Réponse à la consultation publique : Attribution d'une autorisation d'utilisation de fréquences radioélectriques à la société Amazon Kuiper Services Europe SARL pour établir et exploiter un réseau ouvert au public du service fixe par satellite afin de fournir des services de communications par satellite

Autorité de régulation des communications électroniques, des postes et de la distribution de la presse

Figure 1 dépassement EPFD a Lyon (Nco=1)

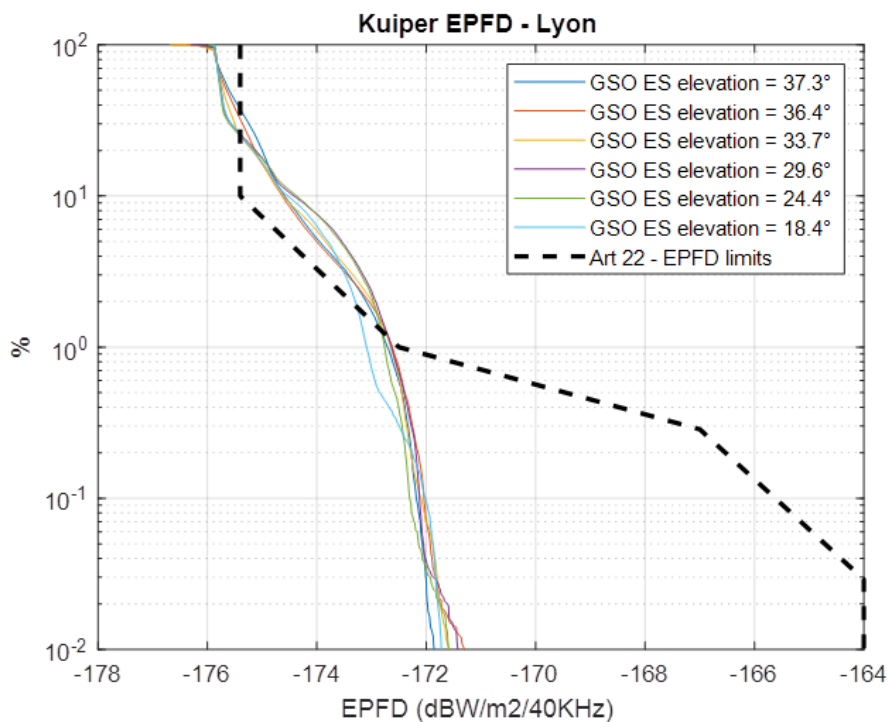
Sur cette base, Viasat a fusionné les trois remplissages en un seul pour représenter la constellation complète et a évalué l'EPFD dans la bande 17,8-18,6 GHz sur un site en France (ville de Lyon). A titre de comparaison, une simulation a également été effectuée pour le cas où le système NGSO complet (dépôt combiné) fonctionne avec un Nco de 1. Les résultats des figures 1 et 2 ci-dessous montrent que les limites EPFD sont dépassées pendant un certain pourcentage de temps dans les deux cas et que le système n'est pas conforme aux exigences de la licence telles qu'elles sont définies par l'ARCEP.

L'analyse EPFD ci-dessus est basée sur une antenne de réception GSO de 1 m de diamètre. Par définition, les niveaux EPFD reçus par une station terrienne GSO ou un satellite GSO dépendent, entre autres, des caractéristiques de l'antenne de réception (gain de crête et diagramme de rayonnement) de la station terrienne GSO et du satellite GSO. Avec les mêmes niveaux de densité de flux de puissance NGSO sur la liaison descendante, les terminaux utilisateurs GSO plus petits (45 cm, 30 cm, 15 cm) et les terminaux utilisateurs GSO utilisant des antennes à réseau phasé modernes recevraient des niveaux d'interférence plus élevés, à la fois à long terme et à court terme. Les dépassements de l'EPFD, tels que ceux évalués ci-dessus, permettraient aux opérateurs NGSO de déployer tous les terminaux qu'ils souhaitent, tout en rendant plus difficile pour les opérateurs GSO de rivaliser en déployant les mêmes types de petits terminaux que les opérateurs NGSO déploient actuellement - terminaux que les opérateurs GSO sont par ailleurs autorisés à déployer en vertu des règles internationales actuelles.

Figure 2 dépassement EPFD a Lyon (Nco=3)

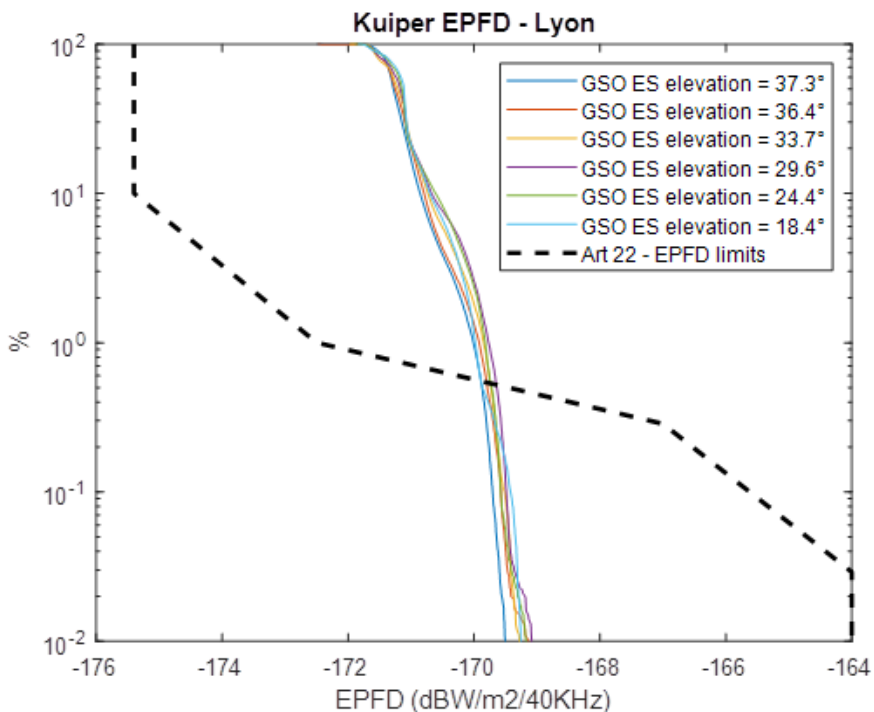
Les résultats ci-dessus démontrent également que le nombre maximum de faisceaux Co fréquence (Nco) desservant simultanément un emplacement est un paramètre critique dans l'évaluation de l'EPFD. Viasat demande à l'ARCEP de clarifier la valeur du Nco pour l'ensemble du système Kuiper, de procéder à une évaluation indépendante de la conformité à l'EPFD et d'inclure une condition d'octroi de licence imposant à l'opérateur NGSO de se conformer à tous les paramètres fournis dans son dossier UIT, à savoir :

- Nombre maximal de faisceaux Co fréquence desservant simultanément un emplacement spécifique en France, communément appelé « Nco », pour l'ensemble du système NGSO.
- L'angle minimum d'évitement de l'arc GSO, communément appelé « angle alpha ».
- Le masque de densité de flux de puissance de la liaison descendante (masque PFD), en tenant compte des caractéristiques réelles du système NGSO tel qu'il est déployé, y compris le diagramme de rayonnement de son antenne satellite.
